改善箇所説明図

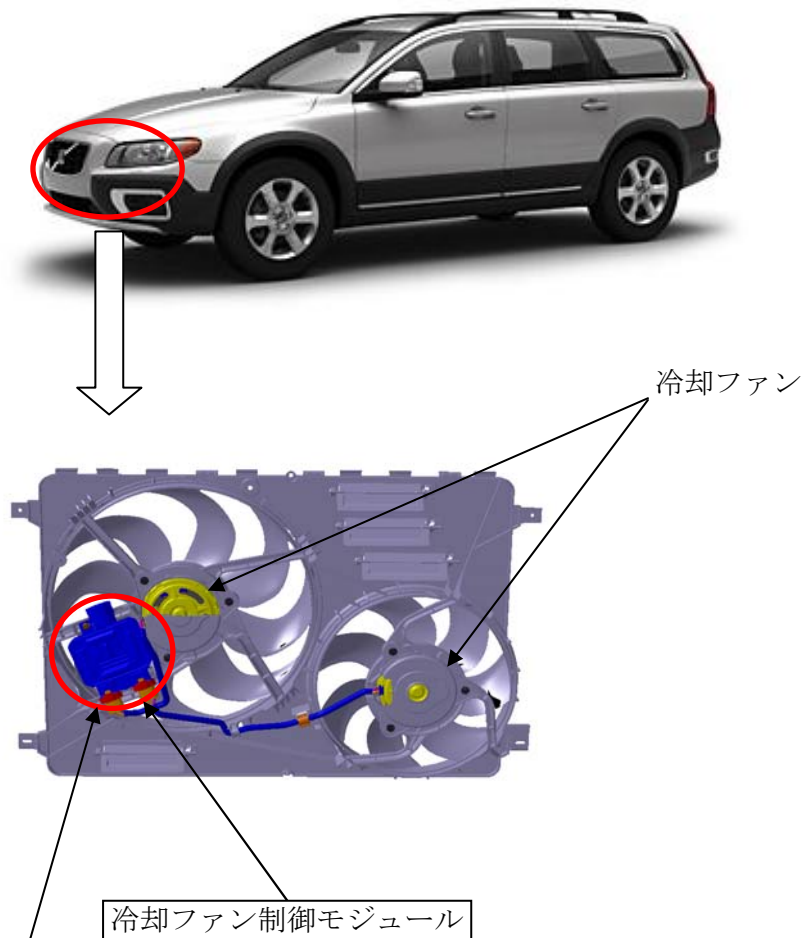
基準不適合発生箇所

原動機の冷却ファン制御モジュールのプログラムが不適切なため、原動機制御モジュールから送られる冷却ファン制御信号が正しく処理されず、冷却ファンが作動しない場合がある。そのため、原動機の水溫異常によりエンジン警告灯が点灯し、そのまま使用を続けると、オーバーヒートし、走行不能となるおそれがある。

改善の内容

全車両、冷却ファン制御モジュールを正しいプログラムが書き込まれた対策品と交換する。

左前席ドアヒンジ取り付けボルトに黄色ペイントを塗布する。
